ANNEXE – Avis technique du Parc naturel régional des Monts d'Ardèche sur les demandes de modifications apportées au parc éolien de la Citadelle, communes de St Agrève et de Désaignes.
--

Ci-dessous, deux cartes, l'une identifiant les nids, la seconde, leurs distances au parc éolien.

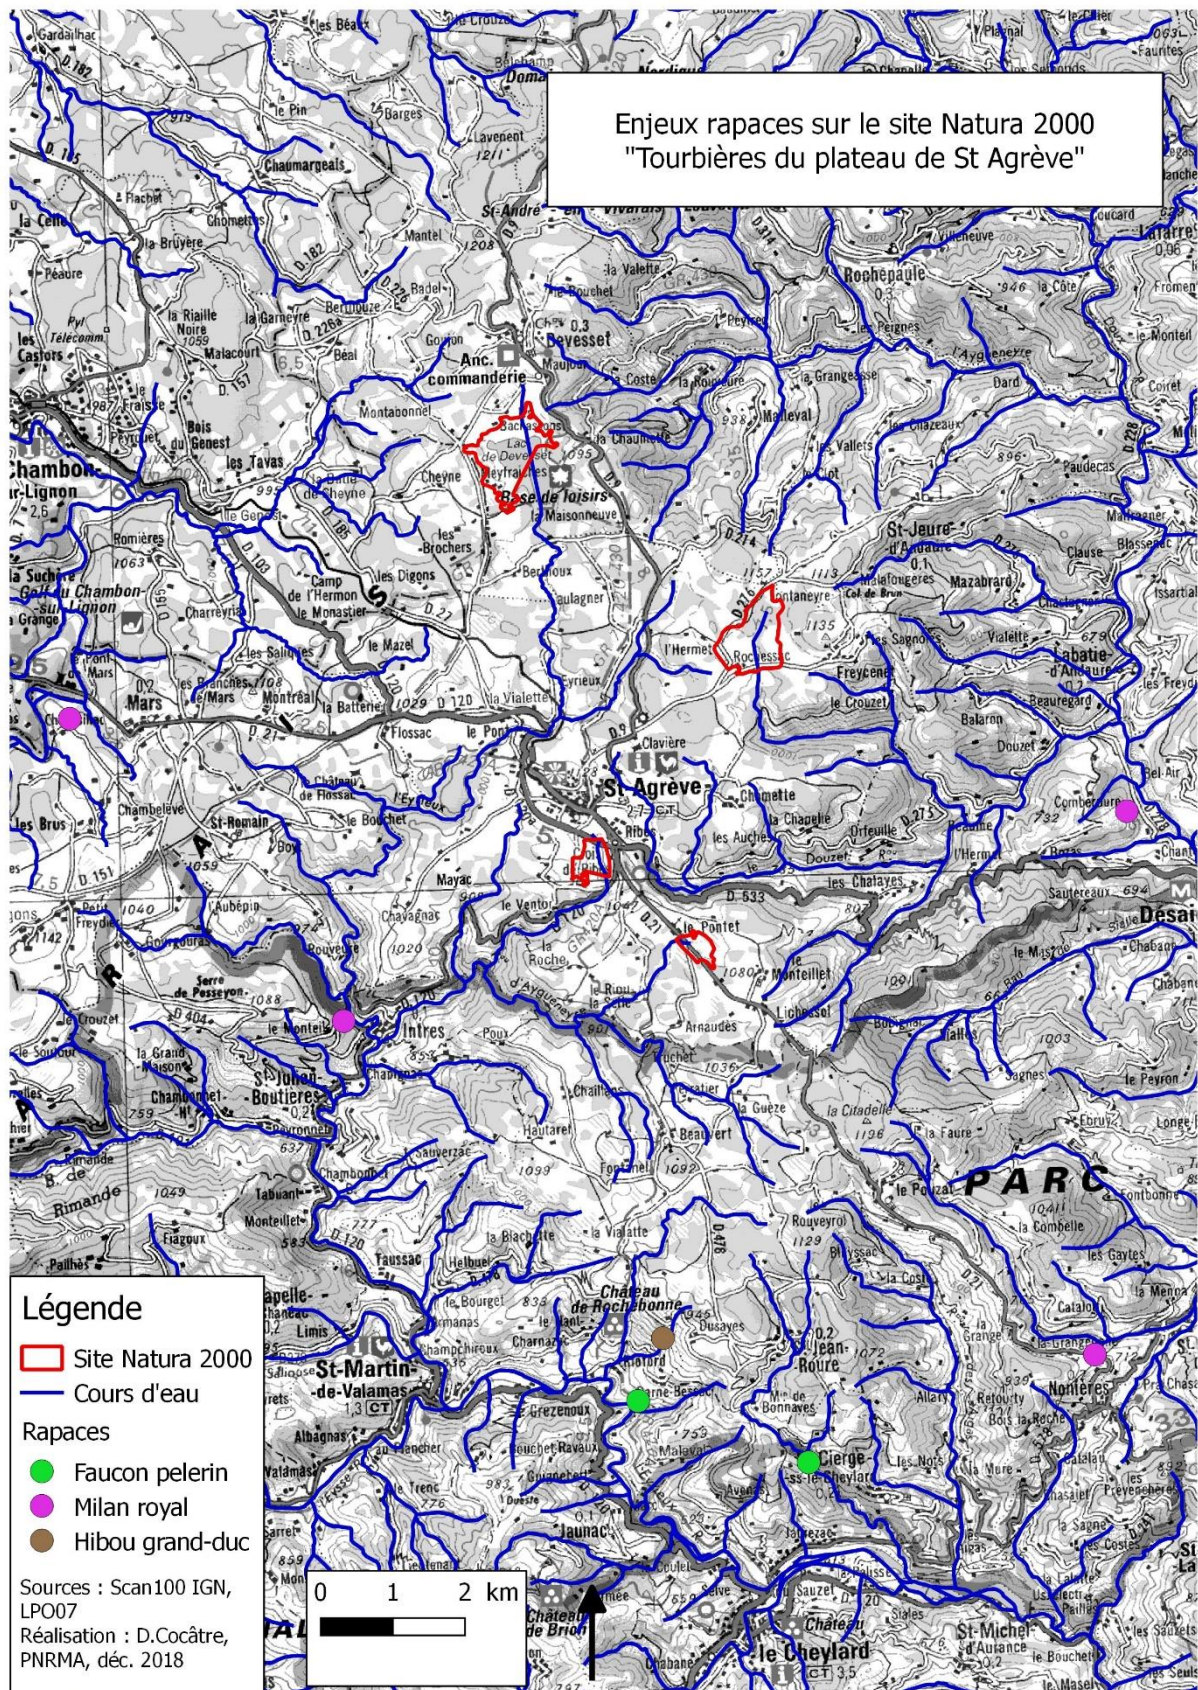
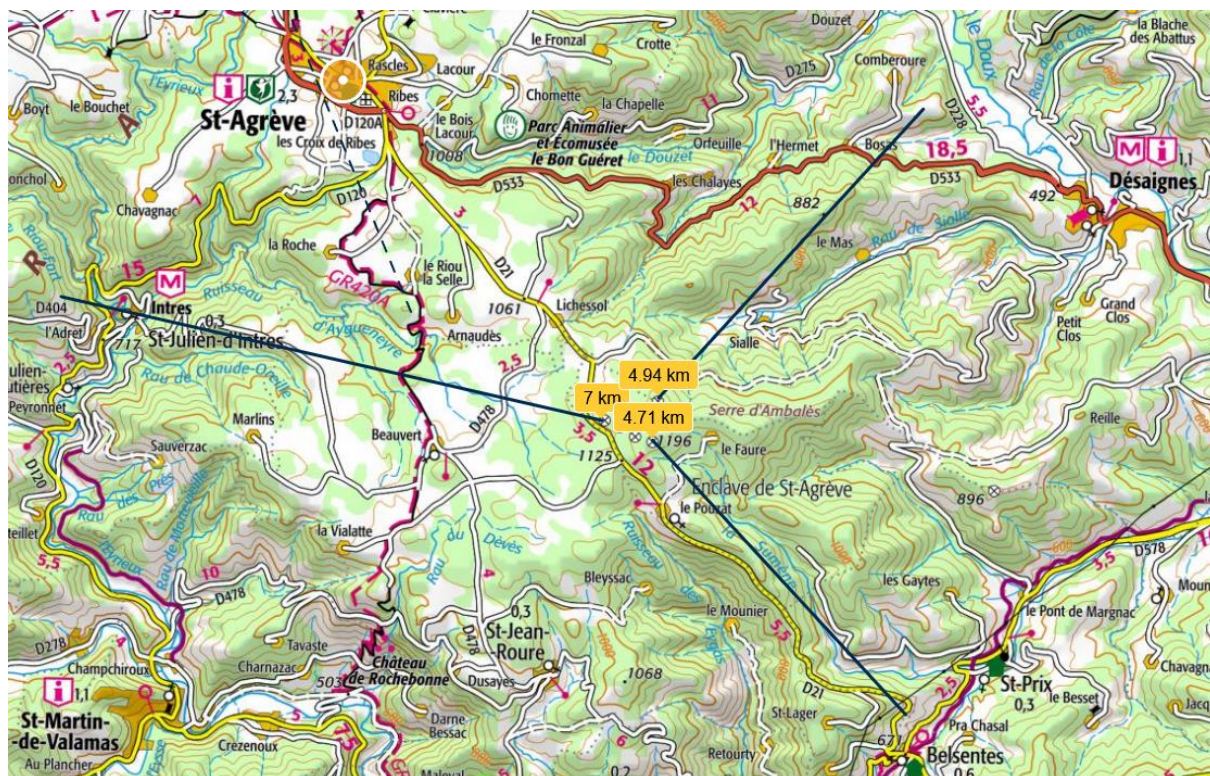
Les enjeux locaux sont forts et à prendre en compte, l'espèce est nicheuse à moins de 5 km, ce secteur représente un bastion fort, d'intérêt national.

Les études menées par le développeur semblent insuffisantes à ce jour pour déterminer l'impact d'un parc éolien d'une hauteur de 180 mètres sur cette espèce.

Le Parc demande, par rapport à ces conclusions, des études complémentaires quant aux risques de collision encourus par le milan royal.

Le Parc demande des compléments d'étude sur cette espèce afin de prouver que le projet n'aura pas d'impact significatif sur la population. Les compléments demandés concerneraient

la zone de chasse, notamment en période de reproduction. La méthode de chasse des milans royaux en fait une espèce très vulnérable face aux risques de collision avec les pales des éoliennes.
